改善箇所説明図

開閉器 (A-A断面図)

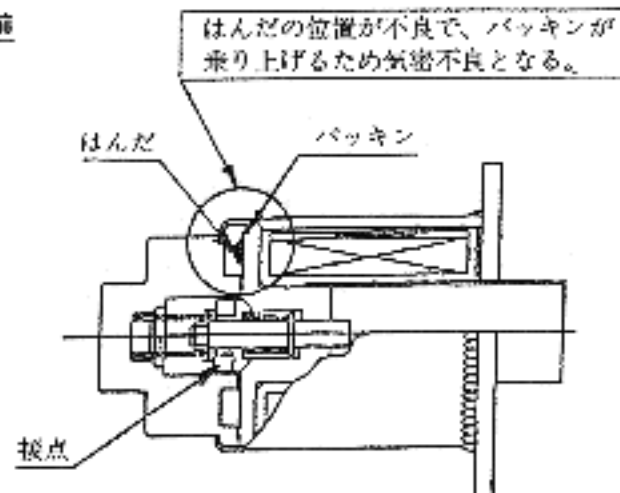
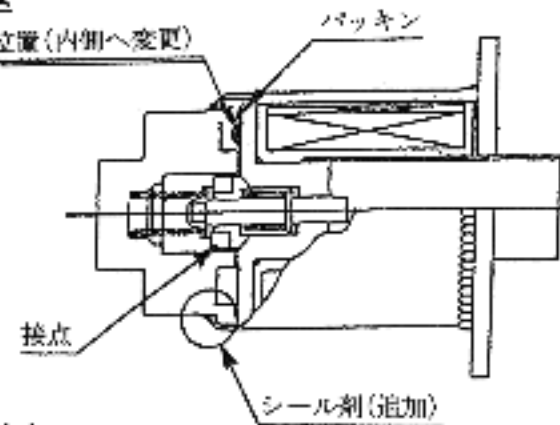
スタータに取付けられている開閉器の内部に水が浸入し、接点が錆びて作動不良となるため、スタータへの電流が遮断出来なくなり、最悪の場合、スタータが焼損するおそれがある。

はんだ位置(内側へ変更)

はんだの位置を変更すると共に、シール剤を追加した。
